**Conseil général de l'Environnement
et du Développement durable**

**Avis délibéré de la Mission Régionale d'Autorité
environnementale de Corse
sur le projet de révision de la carte communale sur la
commune de Poggio-di-Nazza (Haute-Corse)**

Localisation des carrières alluvionnaires et des parcs photovoltaïques
(Source : rapport de présentation et DREAL)

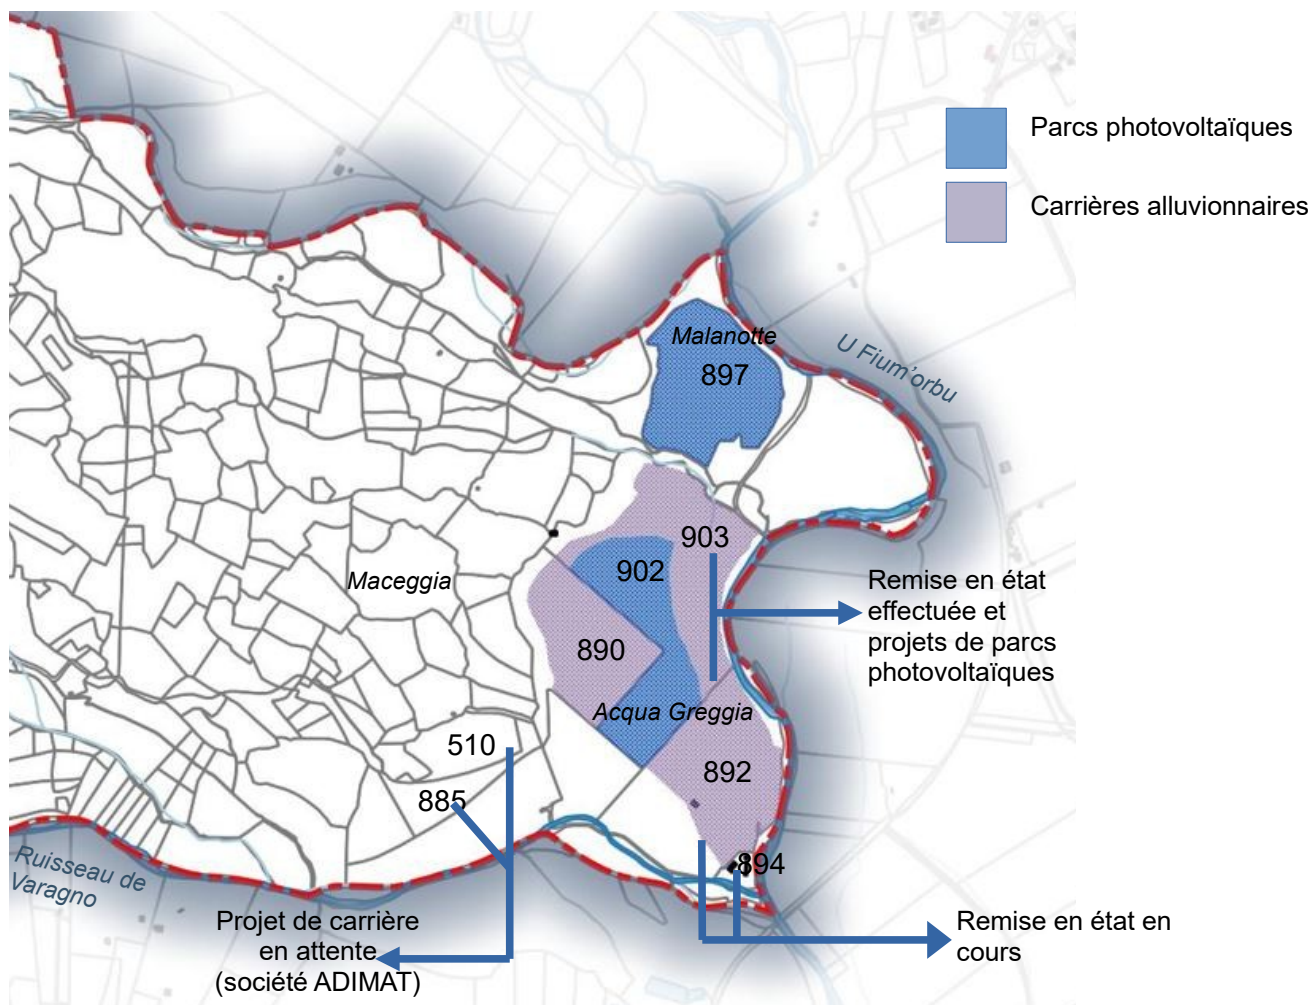
Les activités d'extraction alluvionnaire contribuent à la perte de potentiel agricole des parcelles sur lesquelles elles sont implantées, notamment lorsque la remise en état à vocation agricole n'a pas été prescrite dans l'arrêté d'autorisation d'exploiter. C'est le cas, par exemple, pour l'arrêté préfectoral du 23 décembre 2017 concernant les parcelles 894 et 892.

Cette perte de potentiel conduit la commune à demander le déclassement des parcelles actuellement en ESA, et de proposer d'autres parcelles répondant aux critères des ESA à titre compensatoire.¹

Il existe un troisième parc photovoltaïque sur la parcelle 897. Cette parcelle n'a pas été exploitée en tant que carrière alluvionnaire et pourrait garder un potentiel agricole.

*A gauche en vert : localisation des ESA définis par le PADDUC
A droite : localisation des ESA prévus par le projet de révision de la carte communale
(source : rapport de présentation)*

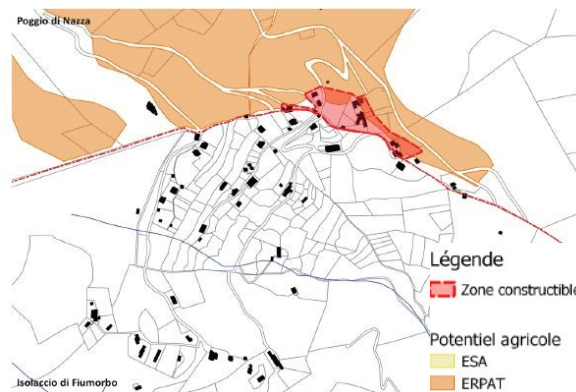
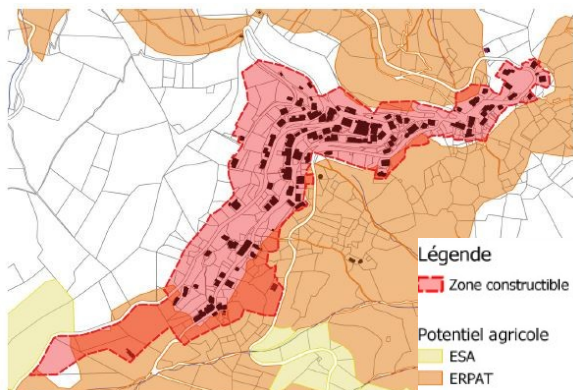
Les espaces stratégiques agricoles (ESA) sont définis par le PADDUC et doivent être précisés et spatialisés dans les documents locaux d'urbanisme. Le PADDUC définit 268 hectares sur la commune tandis que le projet n'en spatialise que 228 dans le rapport de présentation. Il existe à ce sujet une incohérence dans les superficies proposées par les différents documents de la carte communale : 226,9 hectares dans le plan de zonage, 228 ou 234 hectares dans le rapport de présentation.

Les parcelles 892, 894, 890, 902, 903, 510 et 885 sont proposées d'être déclassées en tant qu'ESA (comme illustré sur les deux cartes ci-après), ce qui nécessite d'identifier de nouvelles parcelles répondant aux critères des ESA pour atteindre les 268 hectares définis par le PADDUC.

Le rapport de présentation ne précise pas clairement les superficies et les localisations de ces nouvelles parcelles d'ESA. Il n'est d'ailleurs pas démontré que certaines parcelles identifiées comme ESA dans le rapport de présentation répondent aux critères nécessaires, notamment celles situées à proximité du village.

La MRAe recommande de reprendre l'analyse de la compatibilité de la carte communale avec les ESA définis par le PADDUC en :

- **corrigeant les incohérences des superficies d'ESA dans les différents documents du projet de carte communale (zonage et rapport de présentation) ;**

- **précisant la localisation, la superficie et la manière dont les critères définis par le PADDUC sont pris en compte pour les parcelles retenues comme ESA de compensation.**

Zones constructibles impactant les ERPAT du PADDUC (Source : Rapport de présentation)

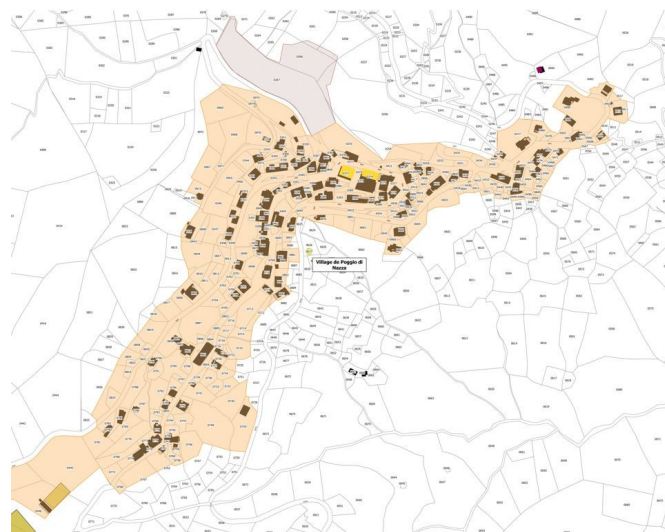
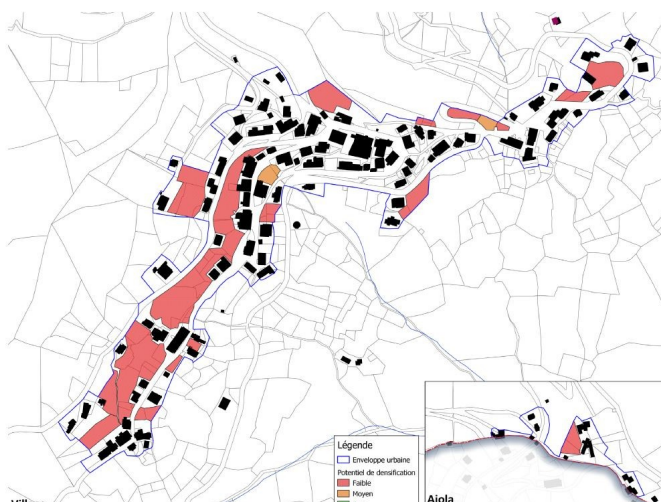
Le projet de carte communale prévoit 5,86 hectares d'extensions de l'enveloppe urbaine actuelle à l'horizon 2031. Ces extensions impactent les espaces ressources pour le pastoralisme et l'arboriculture traditionnelle (ERPAT). En effet, 2,8 hectares de la surface constructible proposée empiètent sur les ERPAT autour du village et du hameau d'Aiola, comme présenté dans les cartographies ci-dessous. Le rapport ne présente aucune mesure de compensation.

La MRAe recommande d'indiquer les mesures de compensation prévues en cas de maintien des 2,8 hectares de surface constructible sur les ERPAT.
